# Verkeersveiligheidsaudit N226 Onderdoorgang Maarsbergen

Opdrachtgever: Van Gelder  
Opgesteld door: Marco van Leersum, Biem Troost  
Project: VVA-2 ODG Maarsbergen  
Projectnummer: 23-016  
Documentnummer: 23-016-VVA-RAP-ALG-2-001  
Versie: 1.0  
Status: Definitief  
Datum: 5 januari 2024

Deze audit fase 2 wordt uitgevoerd op het Definitief Ontwerp, dit rapport beschrijft de resultaten van deze VVA-2.

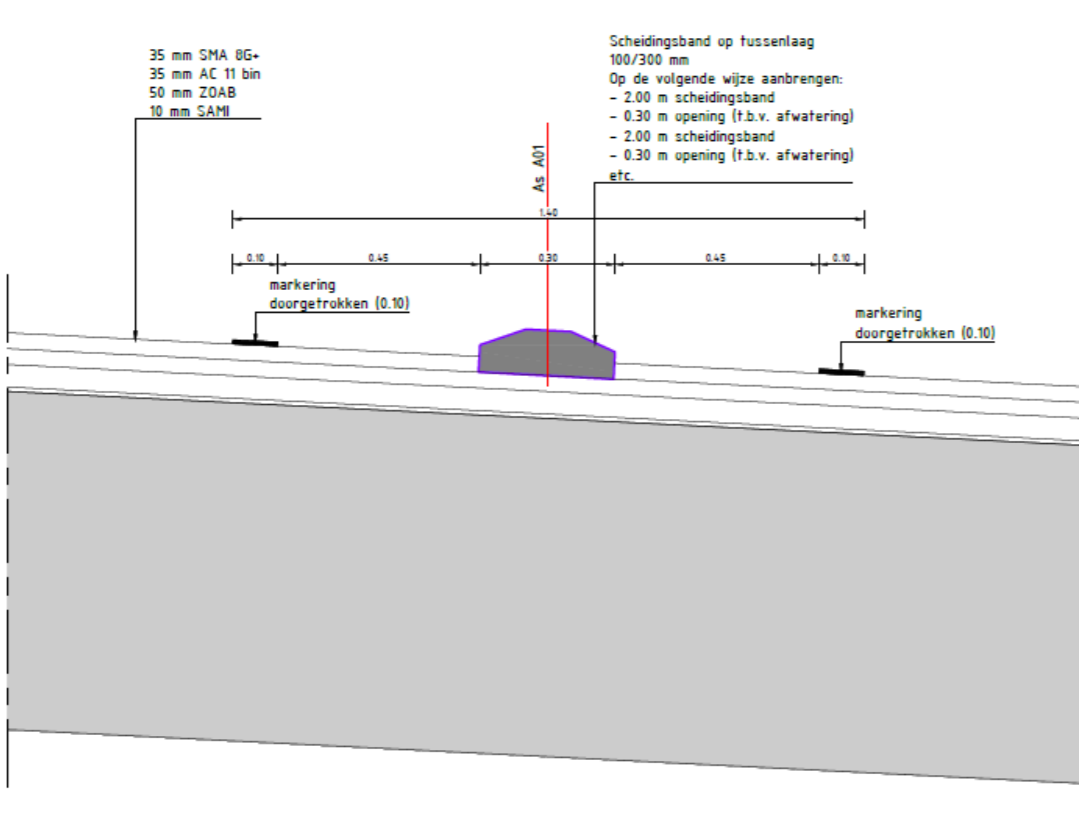
Tek.nr.	Volgnr.	Probleembeschrijving	Verkeersveiligheidsrisico's	Ernst	Oplossingsrichting
BGI	2.1.01	De routes voor fiets en voetgangers in en rond het projectgebied worden aangepast. Met name de route Carpoolplaats - Maarsbergen v.v. wordt langer en is gevoelsmatig onlogisch. Hierdoor kunnen oude routes worden gebruikt en nieuwe doorsteken ontstaan. Kwetsbare verkeersdeelnemers vervallen in hun oude routes waarbij de oude oversteek aan de noordzijde van de kluifrotonde wordt overgestoken voor de kortste weg naar de carpoolplaats. Dit is een complexe oversteek (2x2 rijstroken).	Ongewenste oversteken op risicovolle locaties met kans op aanrijding van kwetsbare verkeerdeelnemers.		Routes en oude routes beschouwen en ervoor zorgdragen dat ongewenste routes niet worden (her)gebruikt. Voorkomen oli-fantenpadjes door afschermingsvoorzieningen.
Alg	2.1.02*	Bij de beschikbaar gestelde gegevens ontbreekt een bewegwijzeringsplan. Door het ontbreken van het bewegwijzeringsontwerp kan de samenhang niet beoordeeld worden. Turborotondes zijn complexe situaties die vroegtijdig aangekondigd moet worden. Onduidelijk is of binnen de grenzen van het project, de bewegwijzering veilig, leesbaar en begrijpelijk kan worden geplaatst. Er is sprake van speciale situaties door krappe bogen voor de (klui)rotonde en het Brandstofverkooppunt op de Wouderbergseweg vlak voor de rotonde. Afdekking, verstoring of beïnvloeding van de weggebruiker (Human Factors) kunnen niet worden geconstateerd.	Het op een later tijdstip inpassen van de bewegwijzering beperkt de mogelijkheid om risico's in het ontwerp te mitigeren of te compenseren.		Bewegwijzeringsplan opstellen binnen het integrale DO. Na opstellen aanvullende VVA-2 laten uitvoeren.

BGI	2.1.05	De brandstofverkoop punten langs de Woudenbergseweg blijven gehandhaafd en liggen tegen de nieuwe rotonde aan. Verkeer van en naar het BVP verstoort de doorstroming op de rotonde. Daarnaast ligt het bestaande vulpunt van de oostelijke BVP naast de rotonde en zal een tankwagen moeten manoeuvreren om het vulpunt te bereiken. Verkeer dat het BVP verlaat voegt in op een verkeersstroom die een complexe situatie nadert/verlaat (turboro- tone).	Door de verstoring in de door- stroming en de afleiding door manoeuvrerende tankwagens een verhoogde kans op kop- staartbotsingen. Invoegend verkeer Maakt de situatie van de turborotonde extra com- plex met verhoogde kans op flankaanrijdingen.		Overwegen de BVP's te verwijderen/ver- plaatsens.
BGI	2.1.06	Het fietspad aan de oostzijde van de N226 is onderdeel van een lange fietsroute tussen Woudenberg en Leersum. Het deel van de parallelweg Woudenbergseweg binnen het projectgebied wordt tussen de Haarweg en de Stinus Blomlaan wordt deels als fietspad uitgevoerd en deels teruggebracht in de oude staat. Dit is nadelig voor het comfort van de fietser.	Menging van gemotoriseerd verkeer en fietsers waarbij fiet- sers ondergeschikt zijn.		Overwegen om de te reconstrueren delen van de parallelweg als fietsstraat uit te voe- ren.

BGI	2.3.03	Op de Bosweg ligt het dakprofiel met het hoogste punt niet in de (ontwerp)as van de weg en daarmee deels in de rijstrook.	Knik in rijstrook waardoor stuurbewegingen worden beïnvloed en auto's uit koers kunnen raken.		Dakprofiel met nok in de as leggen.
BGI	2.3.04	De Tuindorpweg wordt een doodlopende weg voor gemotoriseerd verkeer. Fietsers kunnen wel doorrijden. De inrichting van de weg wordt niet aangepast terwijl de functie van de weg wel veranderd: doorgaand fietsverkeer met toegestaan gebruik door aanwonenden. Aan het einde wordt het verkeer "gesplitst" naar een fietspad en een ontsluitingsweg naar de percelen. De huidige weg heeft smalle fietsstroken en een brede rijloper. De overgang van bestaand profiel naar het fietspad over de verdiepte ligging is niet uitgewerkt. Het weren van autoverkeer over het fietspad is niet bepaald.	Afwijkend verwachtingspatroon bij de weggebruikers. Hogere snelheden door het profiel van de weg waardoor bij aanrijdingen de afloop ernstiger is.		Overwegen om het profiel van de weg aan te passen naar gebruik, b.v. fietsstraat en dit voor het deel tussen Woudenbergseweg en onderdoorgang door te voeren. Maatregelen voor autoverkeer over fietsbrug toevoegen.

Tek.nr.	Volgnr.	Probleembeschrijving	Verkeersveiligheidsrisico's	Ernst	Oplossingsrichting
BGI	2.4.01	De doorsteek vanaf La Place/Tango aan de noordzijde van het restaurant is niet aangesloten op het fietspad. Dit lijkt een looproute voor restaurantbezoekers vanuit Maarsbergen. Het ontbreken van deze mogelijkheid kan leiden tot ongewenst voetgangersverkeer op de fietspaden. Er wordt wel een voetpad aan het einde van de onderdoorgang aangelegd. Deze sluit niet aan op de doorsteek naar het terrein van La Place/Tango.	Voetgangers op het fietspad met kans op onderlinge conflicten.		Doorsteek verleggen en aansluiten op het fietspad.
BGI	2.4.02	Op de N226 aan de noordzijde van het project, is in de huidige situatie een (ongefaciliteerde) oversteek aanwezig die de bebouwde omgeving verbindt met een pad richting een bosperceel/Van Beuningelaan. Deze komt aan de noordzijde van de bushaltes te liggen en kan gebruikt worden om van en naar de haltes te lopen. Weggebruikers op de N226 verwachten hier geen overstekend verkeer omdat aan de zuidzijde een gefaciliteerde oversteek aanwezig is. Bovendien kan een halterende bus het zicht op deze overstekende voetgangers ontnemen doordat de halter in een rechtsdraaiende boog ligt (rijrichting noord)	Voor automobilisten onverwacht overstekende voetgangers wat tot schrikreacties en aanrijdingen met de personen kan leiden.		Oversteek verwijderen en onmogelijk maken. Voetpad aan de westzijde aansluiten op de bushalte of erlangs leiden richting de oversteek.

Tek.nr.	Volgnr.	Probleembeschrijving	Verkeersveiligheidsrisico's	Ernst	Oplossingsrichting
BGI	2.5.01	Op de kruispunten Woudenbergseweg en parallelweg Woudenbergseweg ten zuiden van de turborotonde, is een afrondingsstraal van R=4m aanwezig. Dit is kleiner dan de draaicirkel van veel voertuigen die daar mogen komen. Verkeer vanaf het noorden naar het noorden richting de rotonde kan op de tegengestelde rijrichting komen. Voor grotere voertuigen zoals verhuiswagens en vuilniswagens is de route complex. In de ontwerpnota ontbreekt een controle middels rijcurves.	Kans op conflicten tussen verschillende rijroutes met aanrijdingen tot gevolg. Ook kans op schade aan berm en/of (opsluit)banden door veel overschrijdingen waardoor er schade kan ontstaan aan voertuigen.		Controle uitvoeren met rijcurveprogramma en zo nodig aanvullende maatregelen treffen. Per rijroute de impact bepalen.
BGI	2.5.02	Het aan- en afrijden van de kluifrotonde wordt aangepast door het afbuigen van de N226. Dit geeft een complexe stuurbeweging voor met name lange voertuigen. Er is beperkt bochtverbreding toegepast in de rijstroken richting de kluifrotonde. Het door-draaien de kluifrotonde op kan ervoor zorgen dat een lang	Kans op flankaanrijdingen door insturende (lange) voertuigen.		Controle uitvoeren met rijcurveprogramma en zo nodig aanvullende maatregelen treffen.

BGI	2.5.04	De afrondingsstraal op het T-kruispunt van de fietspaden voor het restaurant is erg krap (R=1m). Door de vormgeving is het kruispunt voor fietsers moeilijk te berijden. Ook is het zicht op elkaar van verschillende bewegingen minder. Vanaf de meest oostelijke tak is door de beperkte opstellengte weinig zicht de bak in (een fietser staat niet haaks opgesteld en moet over zijn schouder kijken de bak in). Doorgaand fietsverkeer vanaf de Engweg naar het zuiden v.v. kan de bocht afsnijden en doorrijden zonder vaart te minderen.	Kans op aanrijdingen tussen fietsers door onvoldoende zicht op elkaar en de mogelijkheid om bochten af te snijden.		Verruimen kruispunt en zorgen voor goede zichtlijnen.
BGI	2.5.05	Het fietspad Engweg sluit aan op de Engweg. In de nota staat aangegeven dat hier de Engweg op 1 oor ligt om het fietspad beter aan te laten sluiten. Uit de hoogtematen op de tekening (en de stroompijltekening in de nota) blijkt dit niet zo te zijn.			Juiste beschrijving of ontwerp opnemen in de ontwerpdocumenten.

BGI	2.5.06	Vanaf de afrit A12 vanuit Arnhem richting de N226 onderdoorgang, ontstaat door de krappe linksdraaiende bocht een rijlijn die met hogere snelheid kan worden genomen waarbij de totale breedte van de N226 (2 rijstroken) kan worden benut.	Hoge snelheden op de rotonde met kans op ernstige ongevallen met grote snelheidsverschillen.		Doortrekken rijstrookscheiding van rotonde op de N226.

Tek.nr.	Volgnr.	Probleembeschrijving	Verkeersveiligheidsrisico's	Ernst	Oplossingsrichting
BGI	2.6.01 (niet aangeduid)	Rondom de fietspaden zijn borden G11 geplaatst. Dit betekent dat alleen fietsers hier gebruik van (moeten) maken. Bromfietsen moet op de rijbaan. In de huidige situatie worden G12a-borden toegepast.	Kwetsbare verkeersdeelnemers (bromfietsers) op de rijbaan met kans op ernstig letselongevallen. Bovendien onduidelijkheid rondom de situatie bij de aansluiting op bestaande fietspaden.		G11 borden vervangen door G12a.
BGI	2.6.02	Aanvullend op bovenstaande bevinding geldt ook dat de borden C14 afwijken van de bestaande situatie. In de huidige situatie worden C15-borden toegepast.	Kwetsbare verkeersdeelnemers (bromfietsers) op de rijbaan met kans op ernstig letselongevallen. Bovendien onduidelijkheid rondom de situatie bij de aansluiting op bestaande fietspaden.		C14 borden vervangen door C15.

BGI	2.6.03	De geleiderail langs de N226 ter hoogte van de boogstraal $R_h=50m$ schermt geen gevarezone af. De Wadi is door zijn vormgeving en ondiepte geen obstakel/risico. De geleiderail vormt wel een obstakel. Hierdoor lijkt het medicijn erger dan de kwaal. Bovendien staat de geleiderail op minimale afstand van de verharding waardoor de berm niet vergevingsgezind is.	Wanneer voertuigen uit koers raken, wordt de geleiderail direct aangereden en is er geen ruimte voor koerscorrectie. Verhoogde kans op het aanrijden van een obstakel.		Geleiderail verwijderen of verder van de rijbaan plaatsen.
BGI	2.6.04	Langs de N226 ter hoogte van de boogstraal $R_h=50m$ wordt het eindpunt van de onderdoorgang niet afgeschermd. Onduidelijk is hoe het eindpunt van de bak wordt afgewerkt. De leuning op de bak staat theoretisch binnen de obstakelvrije zone (<4.50m).	Kans op aanrijding van eindpunt van de bak en/of leuning met kans op grote impact op inzittende (letsel).		Afwerking eindpunt nader beschouwen. Doortrekken van de geleiderail.

BGI	2.6.05	Bij de voetgangersoversteek op de N226 (noordzijde) is de inleiding aan weerszijde verschillend ingericht. Onduidelijk is waarom dit zo is gedaan. Het toepassen van sergeantstroken wijkt af van de richtlijnen. Vanuit het noorden is wel een verkeerszuil met bord D02 aanwezig, vanaf de zuidzijde niet. Er zijn geen waarschuwborden voor overstekende voetgangers geplaatst. Kanalisatiestroken voor de voetgangers ontbreken. De (aanduiding van de) oversteek op de parallelweg ontbreekt.	Onduidelijkheid bij de weggebruiker. Afwijkende situatie t.o.v. de standaard waardoor er onverwachte situaties ontstaan die leiden tot aanrijden van voetgangers.		Gelijke inrichting aan weerszijde van de voetgangersoversteekplaats. Inrichting conform richtlijn.

Tek.nr.	Volgnr.	Probleembeschrijving	Verkeersveiligheidsrisico's	Ernst	Oplossingsrichting
BGI	2.6.06	Het is onduidelijk waar het komgrens op de N226 is. Kombord ontbreekt. Hierdoor ontbreekt ook de aanduiding van de rijsnelheid in de onderdoorgang.	Door de hogere rijsnelheid komen diverse veiligheidswaarden (zoals zicht) in het geding waardoor een verhoogde kans is op kop-staart botsingen en eenzijdige ongevallen.		Kombord toevoegen
BGI	2.6.07	Langs de Bosweg wordt een geleiderail geplaatst in de tussenberm met de N226. Geleiderail plaatsen langs een ETW is niet gebruikelijk. Een geleiderail past beter bij een GOW. De geleiderail schermt tegengestelde rijrichtingen van elkaar af. De geleiderail schermt niet het beginpunt van de bak af.	Kans op hogere rijsnelheid op de ETW door afwijkend wegbeeld (verwachtingspatroon). Kans op aanrijden beginpunt tunnelbak/barrier.		Geleiderail parallel aan de N226 plaatsen en aansluiten op beginpunt barrier.

BGI	2.6.08	In de onderdoorgang en de overige delen van de N226 wordt een scheidingsband aangebracht met doorstroomopeningen. Deze zijn 0.30m breed. Deze onderbrekingen zijn dermate groot dat wanneer een voertuig hier overheen rijdt, dit een klap op het stuur kan geven. Hiermee vormt de scheidingsband een obstakel.	Kans op eenzijdige ongevallen wanneer door de klap de bestuurder de macht over het stuur verliest. Maar ook kans om op de verkeerde wegheft te komen.		Verkleinen van de doorstrookopening zodat een band geen hinder ondervindt wanneer deze op de scheidingsband rijdt.
BGI	2.6.09	Deabri van de bushalte N226 aan de oostzijde, staat op de parallelweg. Dit geeft aanrijdgevaar voor verkeer op de parallelweg. Ook ontnemt deabri het zicht van/op overstekende voetgangers vanaf deabri. Tevens ontnemt deabri het doorzicht op de parallelweg.	Kans op afdek ongevallen met voetgangers. Kans op aanrijdenabri.		Abri verplaatsen.

BGI	2.6.10	Voor de middengeleider op de Bosweg ligt een verflak uitgevoerd met sergeantstreden. Dit wijkt af van de CROW P207, par. 2.4.2. Puntstukken worden volledig gevuld.	Gebrek aan eenduidigheid waardoor de weggebruiker de situatie mogelijk niet begrijpt.		Puntstuk vullen.
BGI	2.6.11	Komende vanaf Woudenberg op de N226, ligt de nieuwe rotonde naast de doorgaande en bestaande zichtlijn. De rotonde is daarvoor minder zichtbaar. De rotonde wordt daarnaast uit het zicht onttrokken door de wal en de beplanting daarop tussen het BVP en de rotonde. Ook staan er elementen (o.a. reclame en plattegrond) op het BVP die het zicht op de rotonde verder verslechteren. Daarmee wordt de begrijpelijkheid van de rotonde verslechterd. De bewegwijzering zal aangeven dat recht door op de rotonde naar de N226 leidt. Die beweging is geografisch echter 90 graden naar rechts. Dit is een aanname omdat er geen inzicht is in de vormgeving van de bewegwijzering.	Kans op verkeerd rijden waardoor er onveilige en onverwachte manoeuvres worden uitgevoerd.		Zicht op de rotonde verbeteren. Zorgen voor duidelijke bewegwijzering. Zonodig ook tijdelijke maatregelen nemen in gewenningsperiode.

Tek.nr.	Volgnr.	Probleembeschrijving	Verkeersveiligheidsrisico's	Ernst	Oplossingsrichting
		Bestuurders die eerder op deze locatie zijn geweest zullen de oude situatie kennen en mogelijk de oude route volgen (die niet naar de A12 leidt).			
BGI	2.6.12	Rondom de rotonde worden vlakken met grasbetonstenen aangebracht. Deze liggen op gelijke hoogte met het asfalt. Hierdoor kunnen automobilisten andere rijlijnen rijden en met hoge snelheid de rotonde passeren.	Hoge snelheden op de rotonde met kans op ernstige ongevallen met grote snelheidsverschillen.		Overrijdbare strook snelheidsverlagend uitvoeren b.v. met banden of onvlakke verharding.
BGI	2.6.13	Het fietspad Engweg sluit aan op de Engweg. Er wordt een plateau aangebracht om de snelheid te verlagen en kanalisatiestrepen voor afslaand fietsverkeer vanaf het westen. Dit is verwarrend voor fietsers naar de carpoolstrook. Door de kanalisatiestrepen lijkt er geen mogelijkheid om naar het oosten/de carpoolplaats te rijden. Onduidelijk is of voor het fietsverkeer de carpoolplek wordt aangeduid (bewegwijzering). Waarschuwing voor overstekende fietsers (J24) ontbreekt.	Onduidelijkheid bij de fietser die naar de carpoolplaats wil. Zoekgedrag kan leiden tot on-eigenlijke routes en afwijkende plaats op de weg met aanrijdingen tot gevolg.		Herinrichting van het kruispunt en aanvullen met bewegwijzering en bebording.

BGI	2.6.14	De aansluiting van het fietspad naar de Carpoolplaats vanaf de Engweg, ligt niet op een plateau. Ook hier kanalisatiestrepen maar hier wel logisch omdat fietsverkeer niet verder mag (richting toerit A12. Bebording (volledig) en bewegwijzering ontbreken.	Onduidelijkheid bij de fietser die naar de carpoolplaats wil. Zoekgedrag kan leiden tot on-eigenlijke routes en afwijkende plaats op de weg met aanrijdingen tot gevolg.		Herinrichting van het kruispunt en aanvullen met bewegwijzering en bebording.

Tek.nr.	Volgnr.	Toelichting:
BGI	2.1.04 2.1.05 2.3.03 2.4.02 2.5.03 2.6.05 2.6.09 2.6.10 2.6.11 2.6.12	De rotonde in de N226 is krap ingepast door veel bestaande elementen te handhaven. De N226 aan de noordzijde is qua tracé gehandhaafd, de BVP's zijn gehandhaafd. Aansluitend is een bushalte toegevoegd. Dit geeft, voor de weggebruiker, een complexe situatie waarbij over een korte wegvaklengte veel kan gebeuren (afleiding), het zicht op onderdelen en overig verkeer beperkt is (waarnemen) en de rijtaak (kunnen) zwaar is. De ligging van de rotonde in het landschap, valt buiten de structuur waardoor rijrichtingen verwarrend worden (begrijpen). Aanbevolen wordt om te overwegen elementen te laten vervallen om een rustiger wegbeeld te creëren. Dit geeft ook ruimte om de rotonde ruimer vorm te geven.
Risico	<b>Groot risico</b>	<b>Situatie met kans op ernstige verkeersslachtoffers</b>

Tek.nr.	Volgnr.	Toelichting:
BGI	2.1.03	De inrichting van het kruispunt Woudenbergseweg, Haarweg en Tuindorpweg is nog niet volledig uitgewerkt en is nog aan wijzigingen onderhevig. Een integrale afweging over functie en vorm van het kruispunt ontbreken. Het gaat daarbij om auto, fiets en voetganger. Bij start van de nadere/nieuwe uitwerking zou vooraf goed beschouwd moeten worden, welke functionaliteiten aanwezig moeten zijn en welke verkeersstromen prioriteit hebben. Daarin moet ook de bestaande situatie meegenomen worden en hoe ingeslepen verkeersgedrag kan worden aangepast.
Risico	<b>Groot risico</b>	<b>Situatie met kans op ernstige verkeersslachtoffers</b>
